RENESAS TECHNICAL UPDATE

製品分類	MPU & MCU	発行番号	TN-RX*-A0227A/J	Rev.	第1版
題名	I ² C バスインタフェース (RIIC) に関する誤記訂正		情報分類	技術情報	
適用製品	RX130 グループ、RX13T グループ、 RX230 グループ、RX231 グループ、 RX23W グループ、RX23E-A グループ、 RX65N グループ、RX651 グループ、 RX66T グループ、RX72T グループ、 RX66N グループ、RX72N グループ、 RX72M グループ	対象ロット等	関連資料	各製品のユーザーズマニュアルハードウェア編 (詳細は最終ページの表をご参照ください)	
		全ロット

上記適用製品のユーザーズマニュアルハードウェア編の I²C バスインタフェース (RIIC) 章において、誤記がありましたので、以下のとおり訂正いたします。

図 29.28 デバイス ID アドレス受信時の AASy、DID フラグセット / クリアタイミング

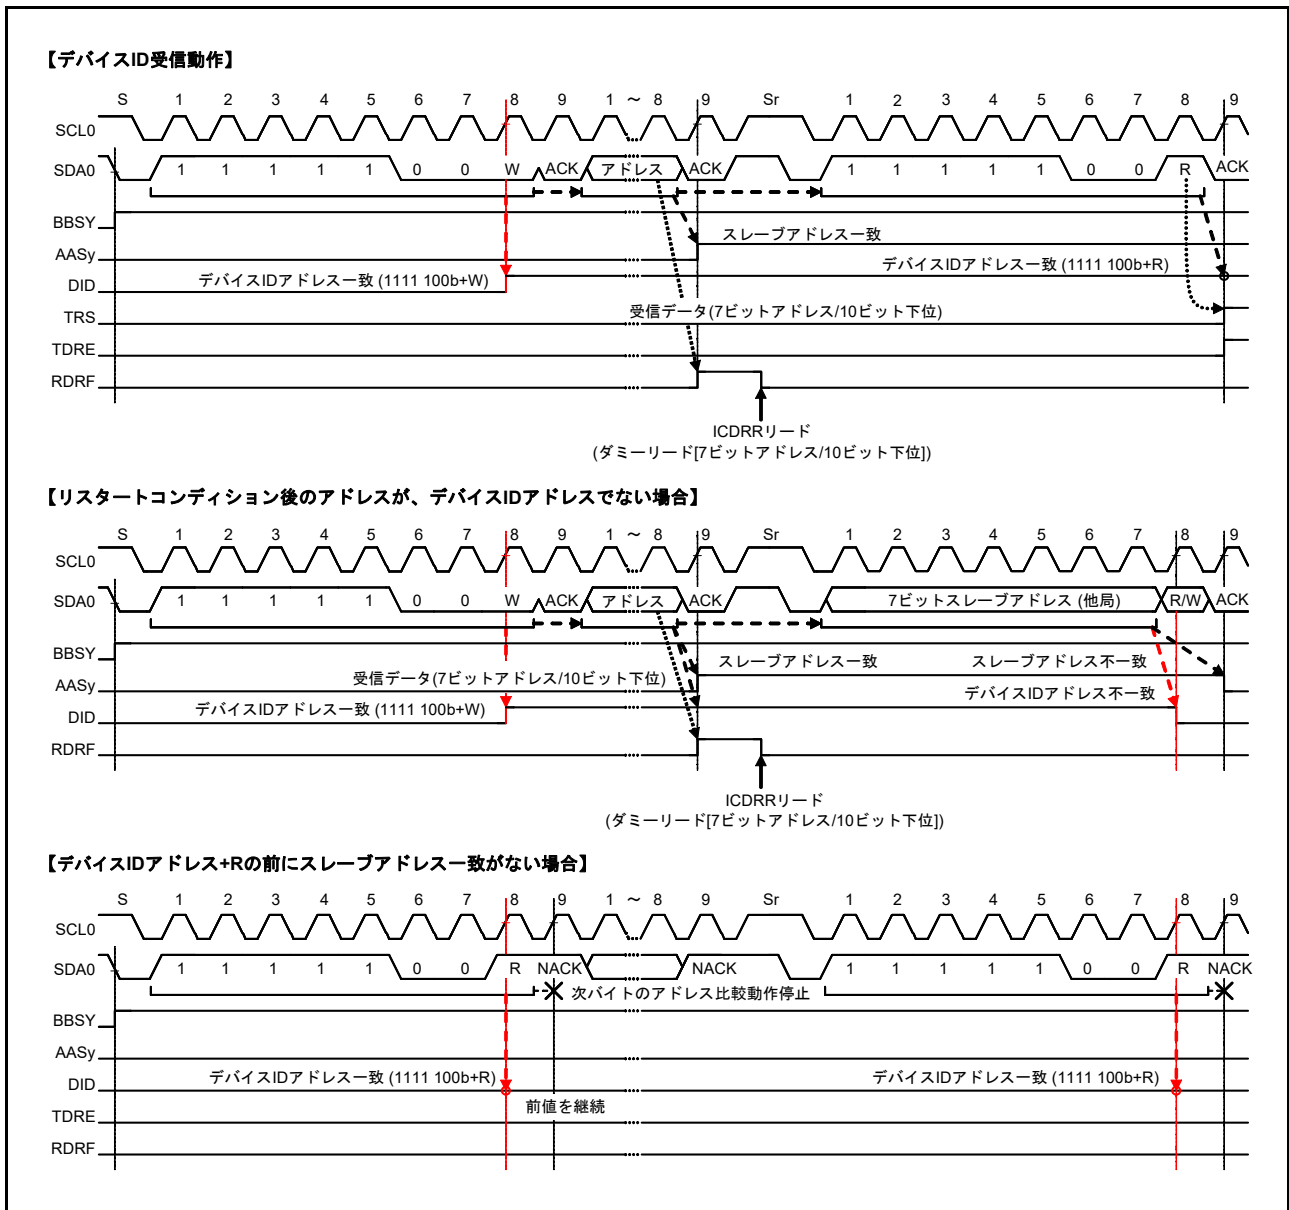
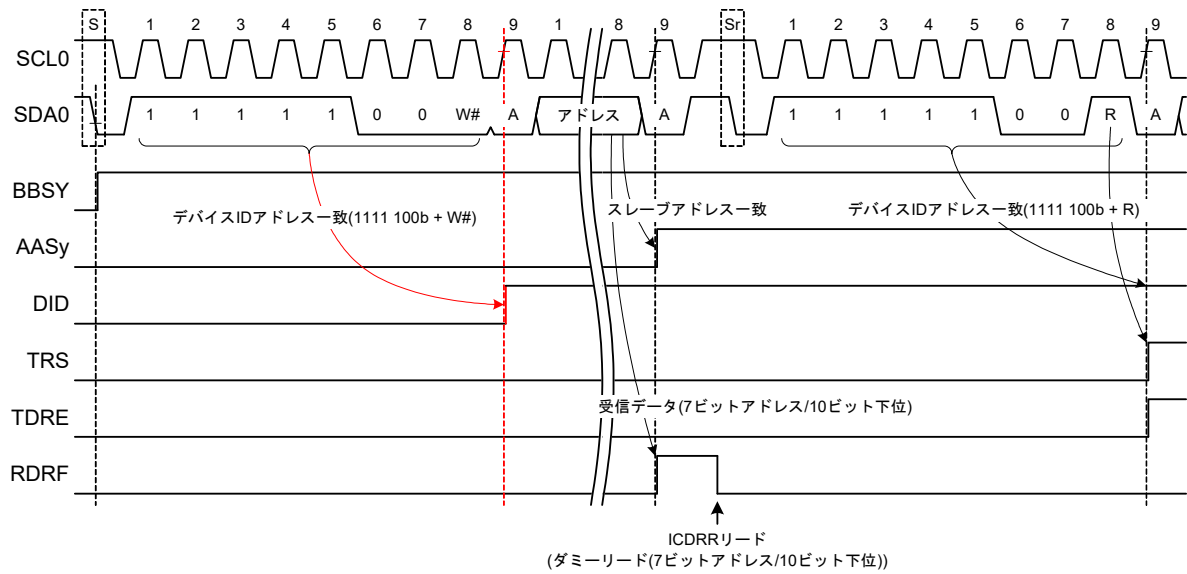
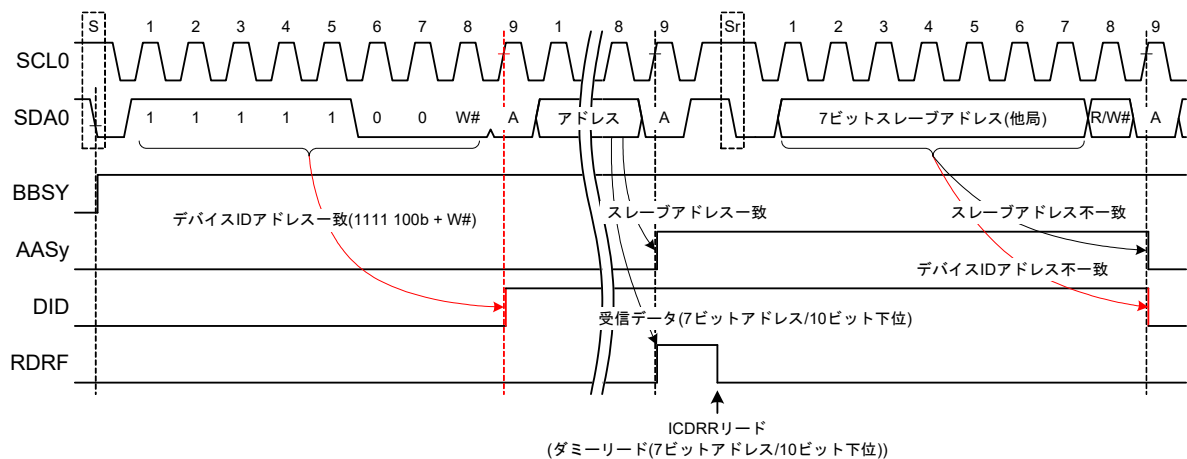
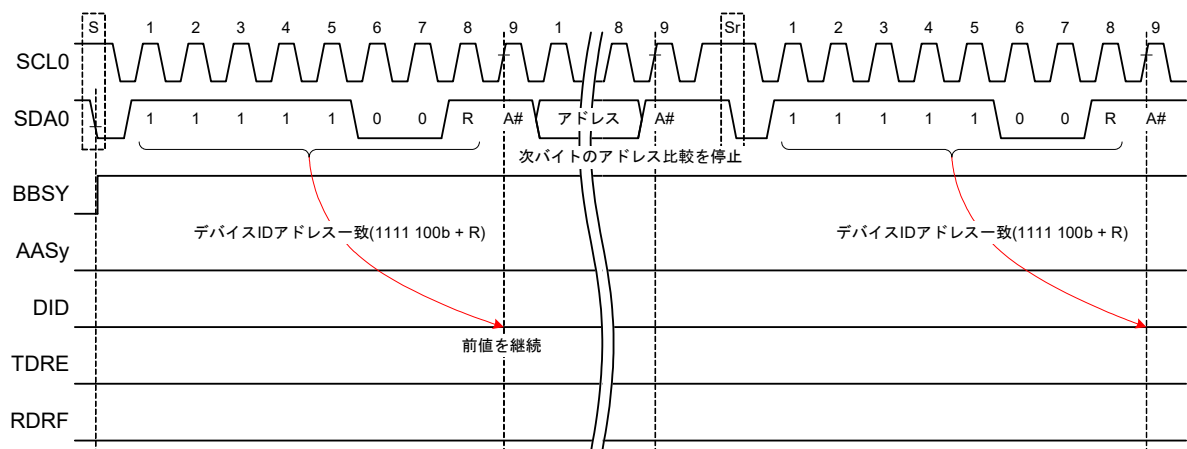
「29.7.3 デバイス ID アドレス検出機能」において、図 29.28 を以下のとおり訂正いたします。

図 29.31 NACK 受信時の転送中断動作 (NACK ビット = 1 のとき)

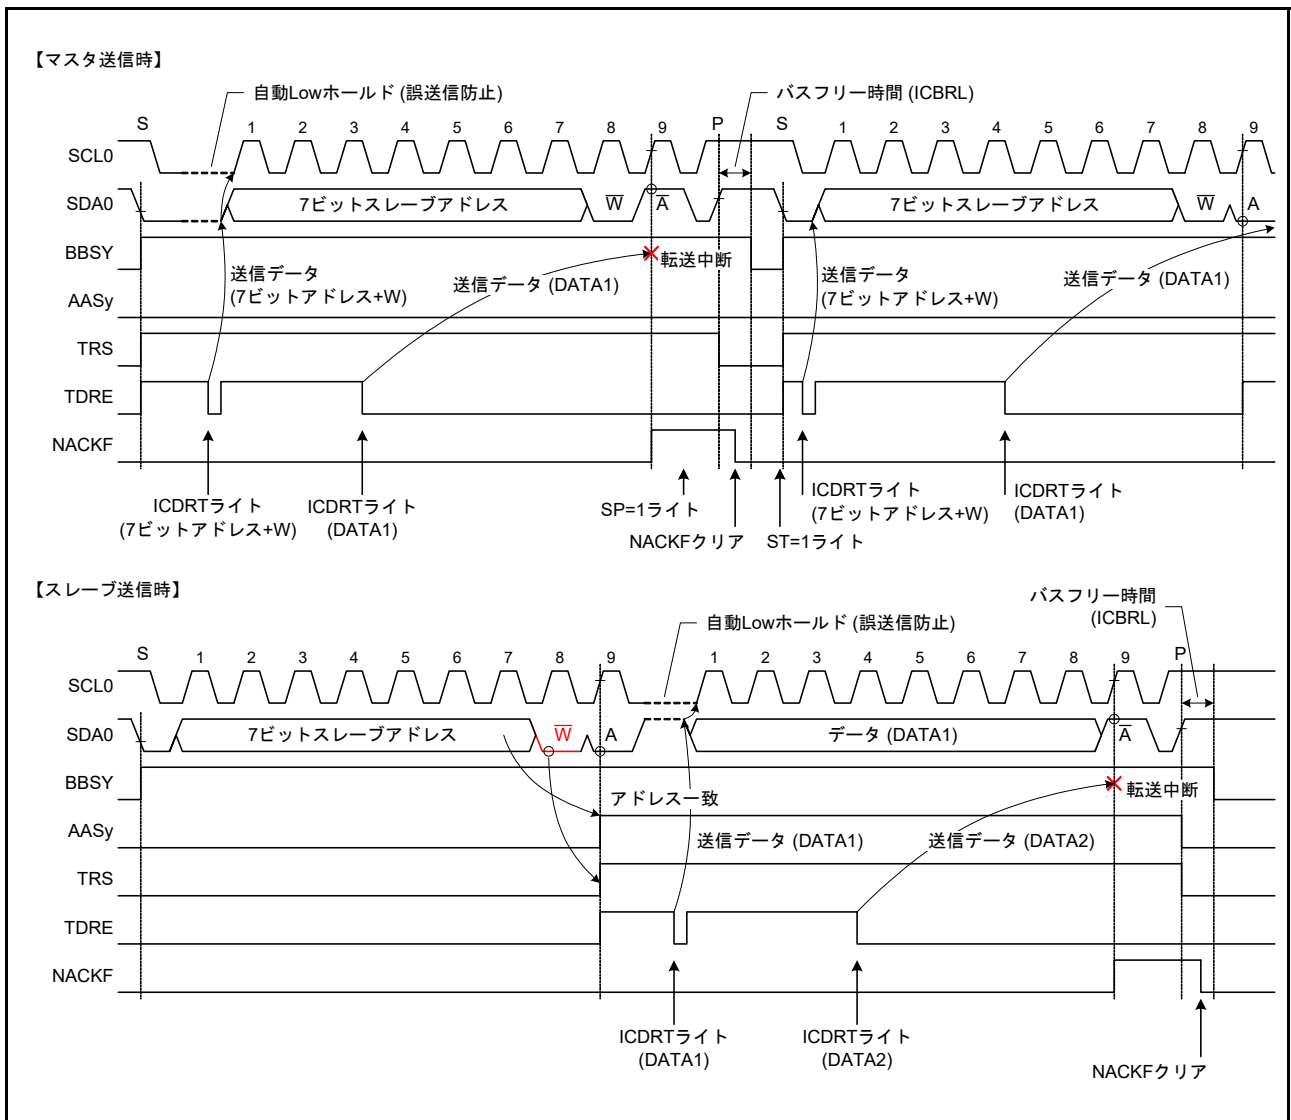
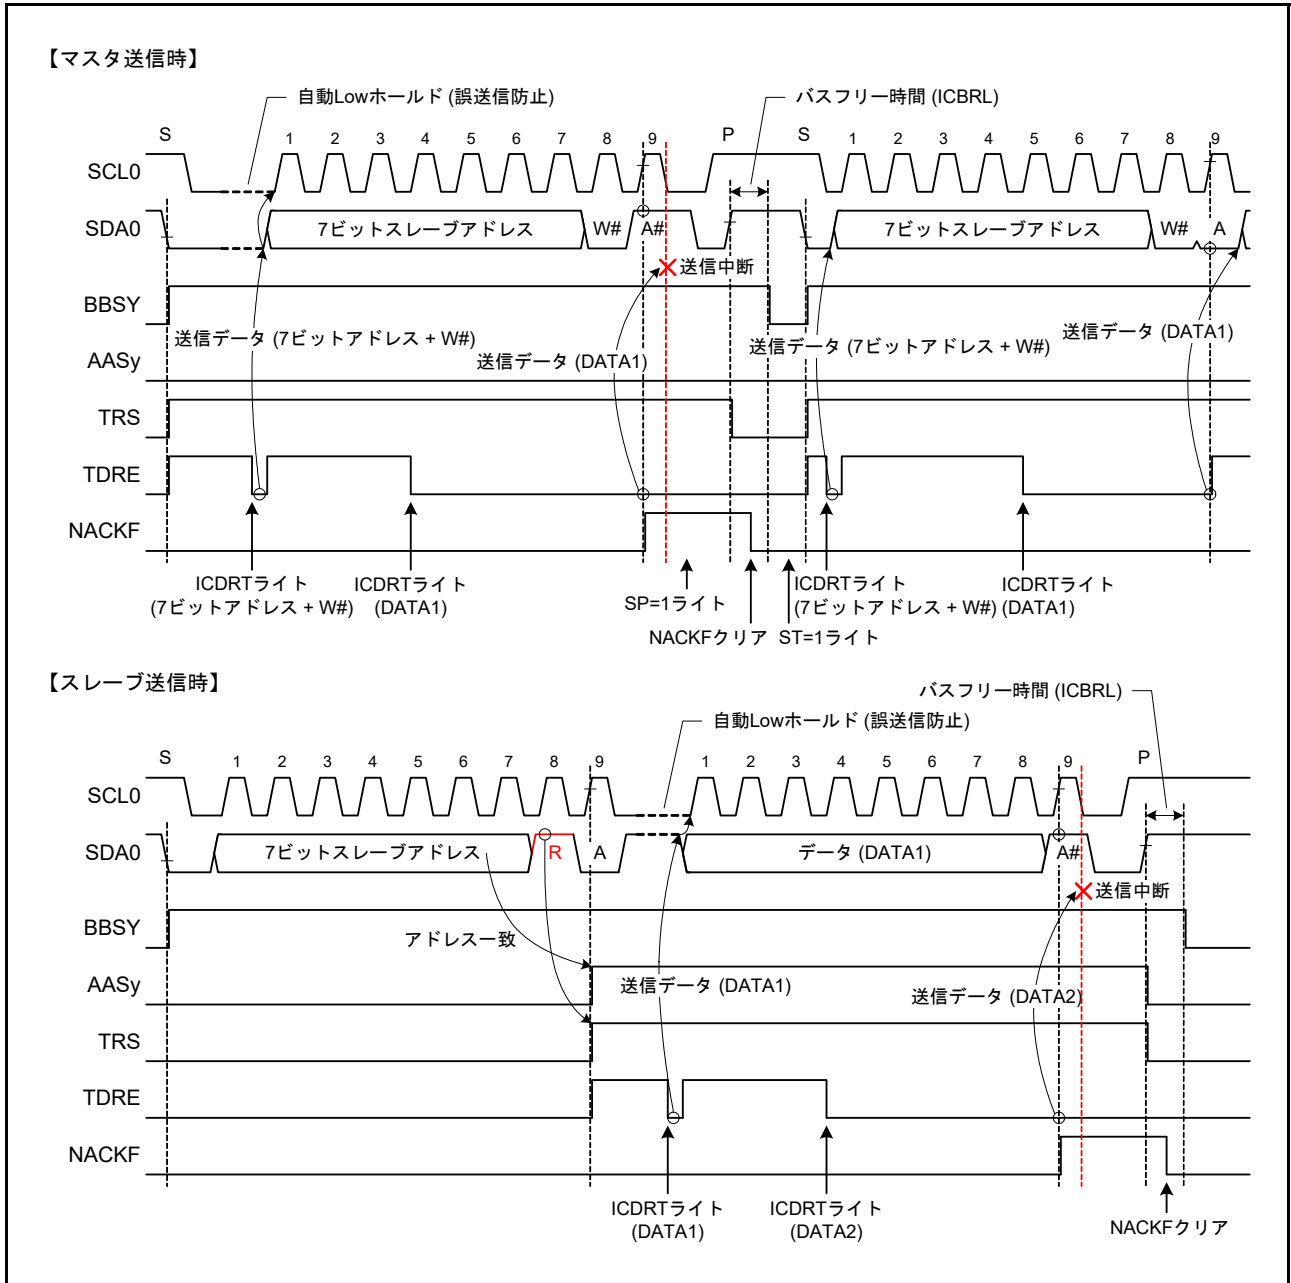
「29.8.2 NACK 受信転送中断機能」において、図 29.31 を以下のとおり訂正いたします。

図 29.40 SCL 追加出力機能 (CLO ビット)

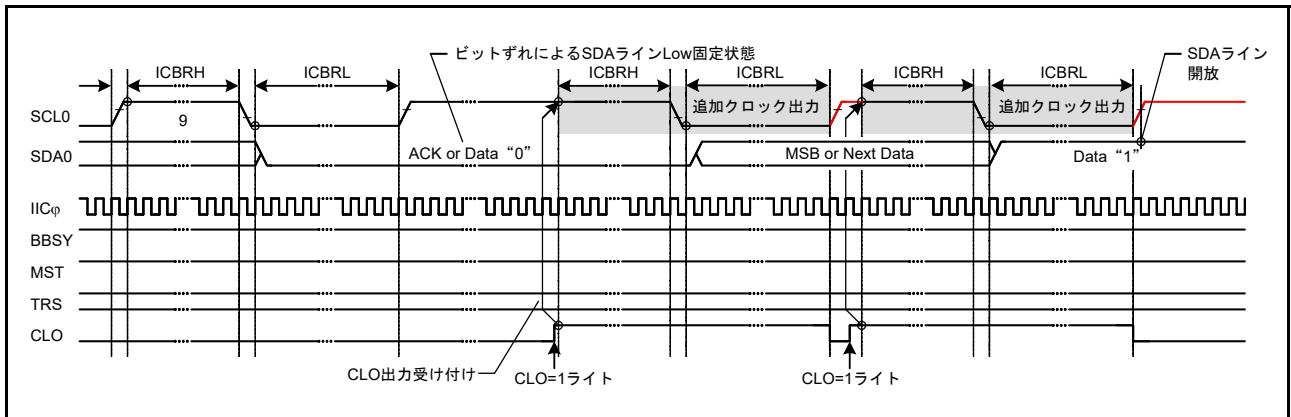
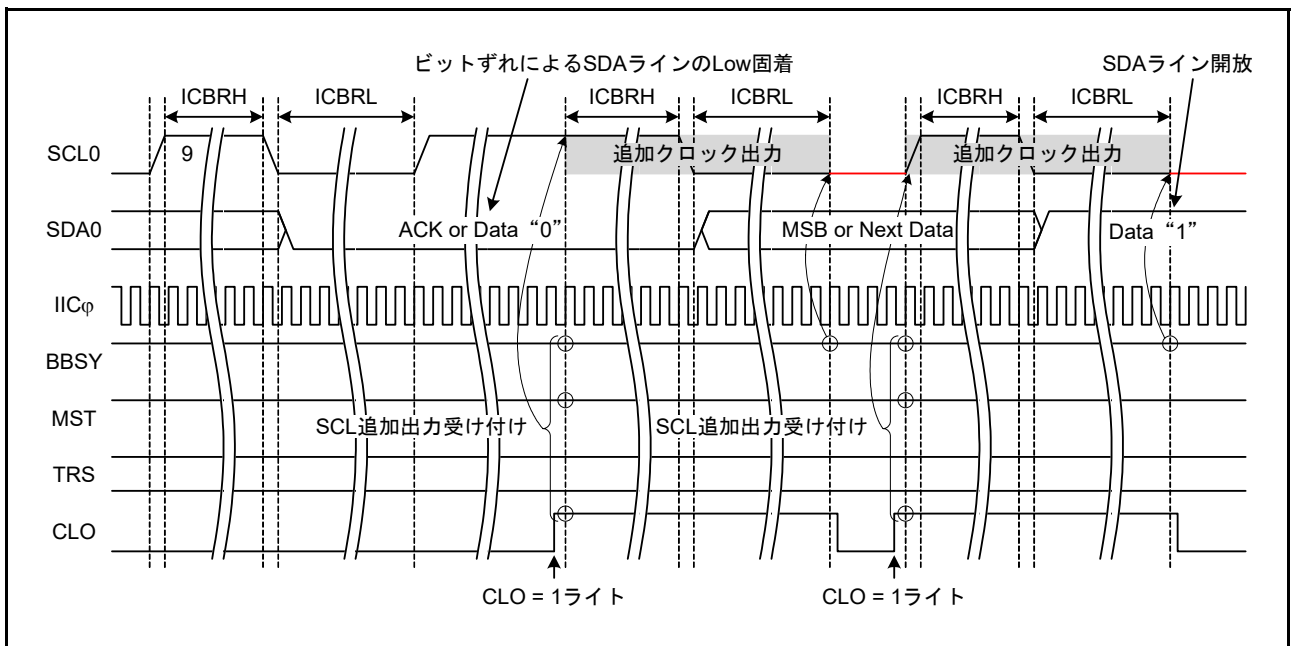
「29.11.2 SCL クロック追加出力機能」において、図 29.40 を以下のとおり訂正いたします。
